Formular de evaluare a condițiilor de accesibilitate a clădirilor publice

Categorii	Indicatori	Date colectate
Localitate, raion:	Tomestii noi (Glodeni)	
Adresa, strada, nr.:	-	
Instituția:	BESV-19/10(Camin cultural)	
Tipul instituției:	BESV	
Latitudinea:	47.676355 ,	
Longitudinea:	27.357143

Fig. V.23. – Exemplu de conformare a suprafețelor vitrate în cadrul foii de ușă și realizarea contrastului vizual

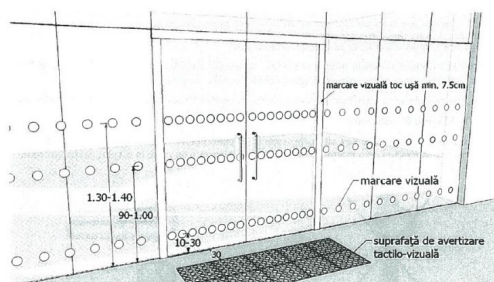
Categorii	Indicatori	Date colectate
	Dimensiuni ușă de intrare:	Dublă: 54 cm + 60 cm Standard: lumina ușii duble trebuie să fie de minim 90 cm Ușa mică din cea dublă se deschide
	Prag ușă de intrare:	Un prag cu înălțimea: 3 cm Standard: pragul trebuie să fie de maxim 2 cm
	Uși în interior:	Lățimea: 4 cm , 3 cm , 4 cm
	Ușile de la intrare și din interiorul clădirii sunt dotate/marcate corespunzător cu semne contrastante:	Da Standard: este o diferență de culoare contrastantă (culori închise / culori deschise) între perete și podea
